Autorité environnementale

Avis délibéré de l’Autorité environnementale sur les dépôts d’hydrocarbures de Langres D à Violot, de Langres E à Heuilley-le-Grand et de Chaumont à Autreville-sur-la-Renne (52)

n°Ae : 2023-127

Avis délibéré n° 2023-127 adopté lors de la séance du 8 février 2024

Figure 2 : Carte des réseaux gérés par la société Trapil, dont le réseau ODC géré pour le compte du SNOI. Les autres réseaux sont Le Havre Paris (LHP) et le Pipeline Méditerranée/Rhône (PMR) qui ne relèvent pas du SNOI (Source : <https://www.trapil.com/fr/>)

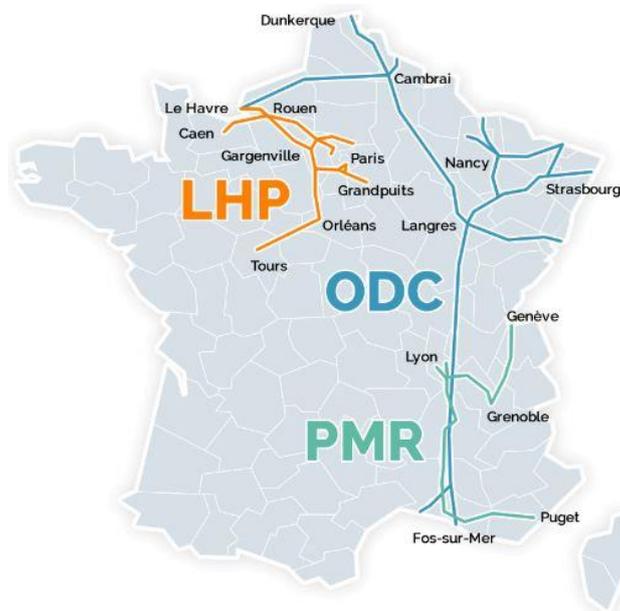
L'Ae recommande de fournir des éléments de contexte sur le réseau ODC auquel appartiennent les trois dépôts d'hydrocarbures, notamment sur ses caractéristiques principales, son fonctionnement et les besoins auxquels il permet de répondre.

Figure 5 : Coupe synthétique du dépôt LGD (Source : dossier)

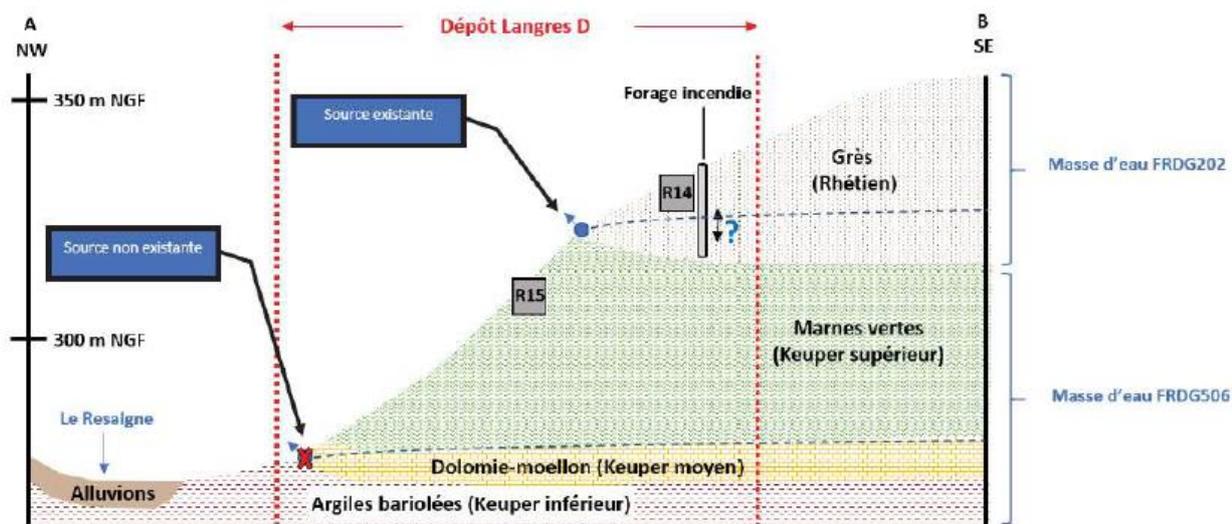
Le dépôt LGD repose sur une succession de quatre couches géologiques qui présentent des perméabilités hétérogènes.

Les réservoirs R12 et R14 sont implantés dans les grès rhétiens perméables, tandis que les réservoirs R11, R13, R15, R17 et R19 ont été enterrés au droit de la formation du Keuper supérieur constituée de marnes vertes imperméables. Les réservoirs R16 et R18 sont implantés en limite de ces deux couches.

Figure 6 : Coupe synthétique du dépôt LGE (Source : dossier)

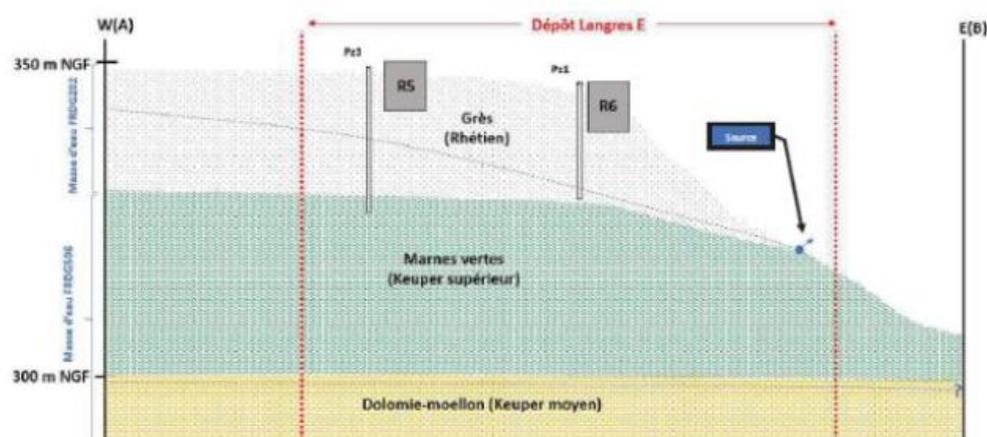
Concernant le dépôt LGE, la description de la géologie du site du dépôt est très sommaire et gagnerait à être enrichie par la lecture de la description de la géologie du dépôt LGD dans la mesure où leur proximité géographique permet de retrouver des similitudes géologiques. Le site repose sur les grès de Rhétien d'une épaisseur d'une vingtaine de mètres sous lesquels on retrouve les marnes vertes du Keuper.
